Travaux d'extension du réseau d'eaux usées
au chef-lieu au lieu-dit « Les Chenêts »

**DOSSIER D'ENQUETE PUBLIQUE DE SERVITUDE
DE CANALISATION SUR FONDS PRIVES**

Notice explicative

Objet : Commune de Montagny - Extension des réseaux humides Les Chenêts - Dossiers d'enquête de SUP - Réponses apportées au courrier de la chambre d'agriculture du 18/07/2025
N.Réf. : 2025/ CD460

Réseaux EP existants

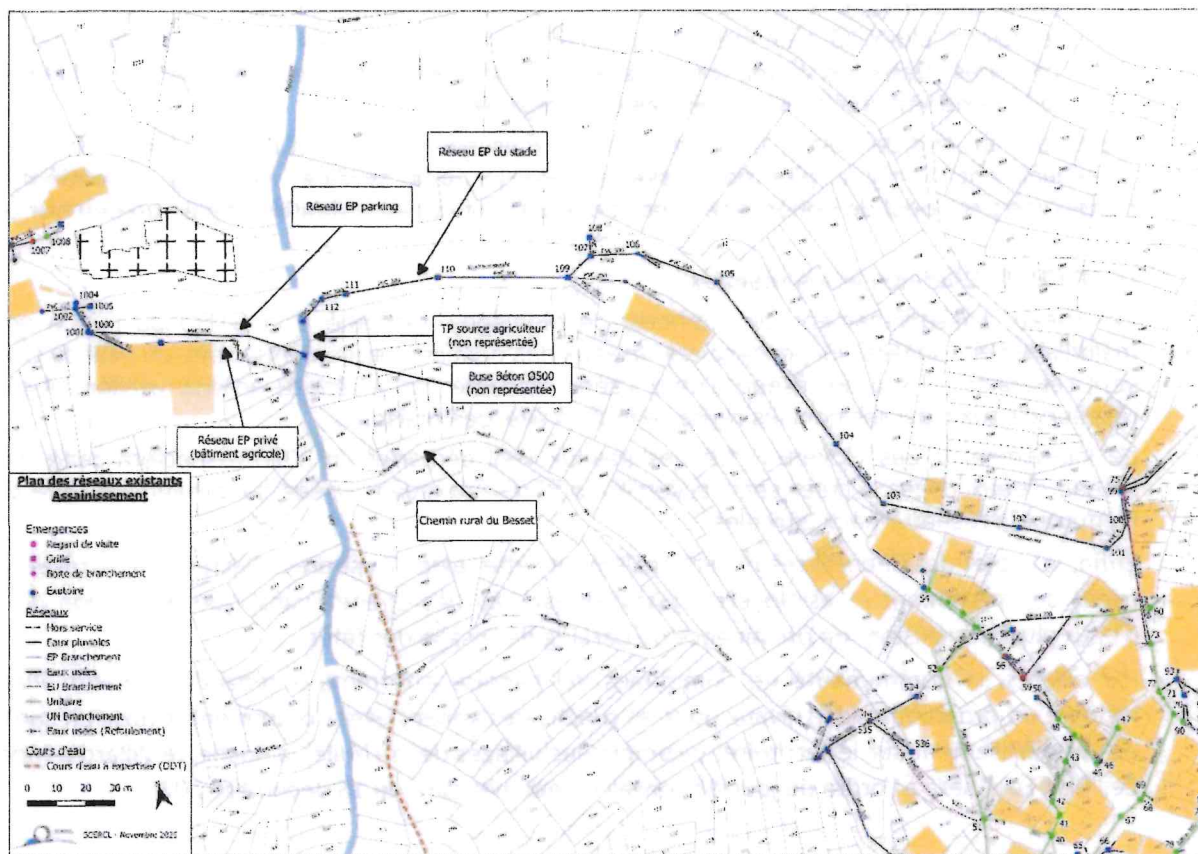
La notice indique une traversée du ruisseau avec la mise en place d'une poutre béton dans laquelle passera la future conduite. Le dossier n'est pas suffisamment précis pour savoir si cette traversée est soumise ou non à procédure de déclaration au titre de la loi sur l'eau. En cas d'intervention dans le lit du cours d'eau, une procédure sera nécessaire. Il faudrait à minima une coupe pour voir comment est positionnée cette poutre et voir si elle ne fait pas obstacle à l'écoulement des crues.

L'écoulement constaté au droit des travaux est de 2 natures : l'une provient du réseau d'eaux pluviales du stade du Chef-Lieu (alimenté par une fontaine, le trop-plein du réservoir d'eau potable et un réseau de drains), l'autre correspond à l'évacuation d'un trop-plein d'une source captée par l'agriculteur.

Un autre réseau d'eaux pluviales, provenant du parking de la salle des fêtes et évacuant une source émergeant en aval du cimetière et alimentant un bassin, se rejette dans le thalweg qui s'apparente plus à un fossé qu'à un lit de cours d'eau à cet endroit. Ce réseau sera renouvelé et prolongé pour desservir l'ensemble du hameau des Chenêts.

Un troisième réseau se rejette en contrebas du réseau précédent et correspond au réseau privé du bâtiment agricole, drainant plusieurs gouttières et un caniveau.
